CompactTilt		Emne: SERVICEMEDDELELSE: Sikring af bolte for lejeklodser til snekke, CTR2				SERVICE	
		Procesjer: INVENT	Udarbejdet af: PTA	Godkendt af: Daniel/Kenny	Oprettet: 2022-11-23	Dato REV: Ingen	Nr. 1

Servicemeddelelse nr. 1 vedr. sikring af bolte for lejeklodser på CTR2.

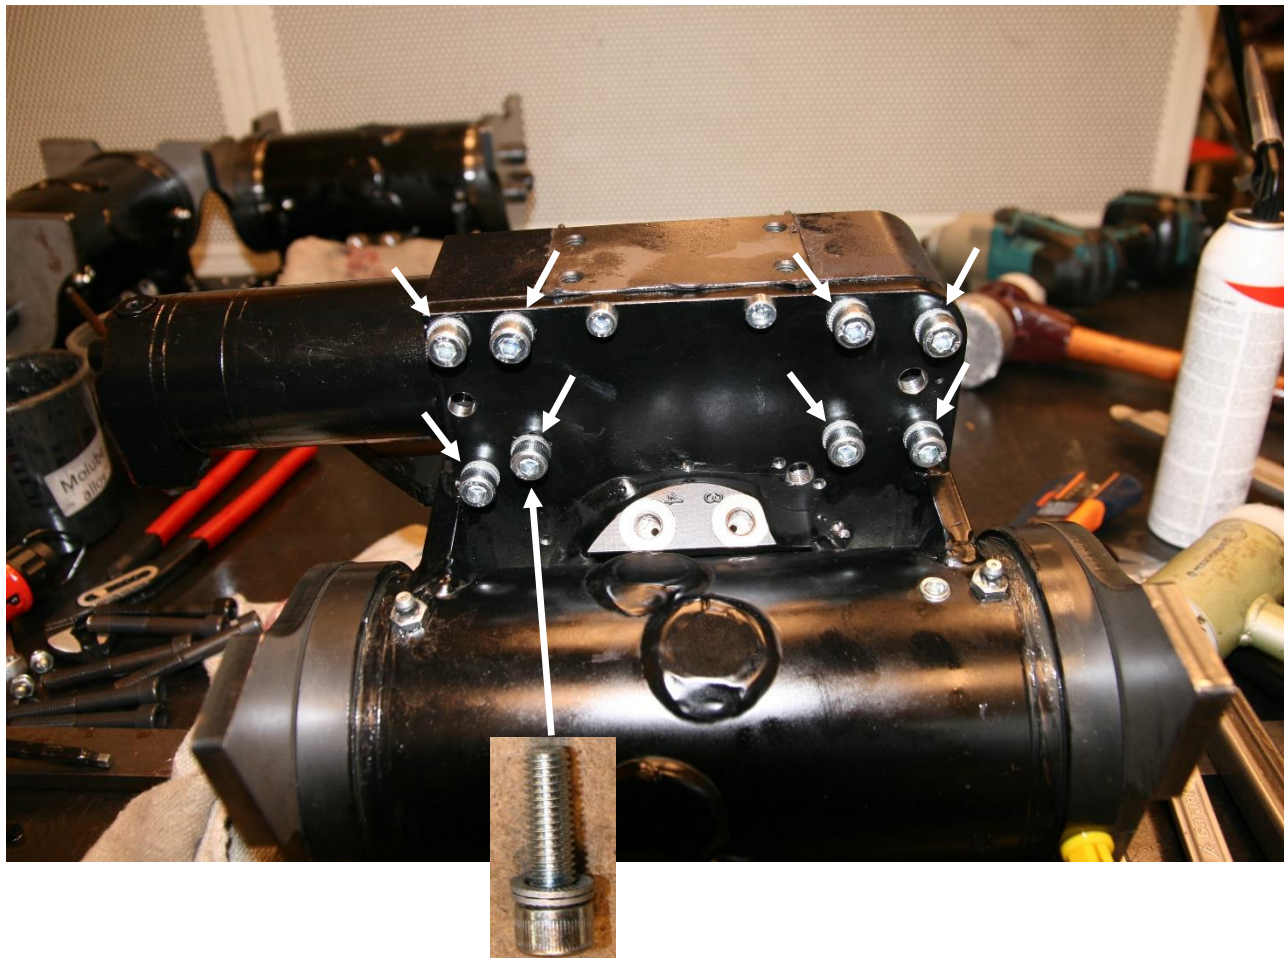
Ved gennemførelse af serviceeftersyn på maskiner der har monteret CTR2 rotatortilt, skal boltene der holder lejeklodserne til snekken sikres med én Nord Lock $\varnothing 8$ låseskive (varenr. NL8) på hver bolt. Bolte kontrolleres om de har Nord Lock låseskiver monteret, hvis ikke demonteres boltene en af gangen og monteres med en Nord Lock låseskive og spændes moment (33 Nm). Denne procedure følges på alle 8 bolte (4 bolte i hver lejeklods).

Bemærk: Nord Lock $\varnothing 8$ (varenr. NL8) kan rekvireres ved CompactTilt.
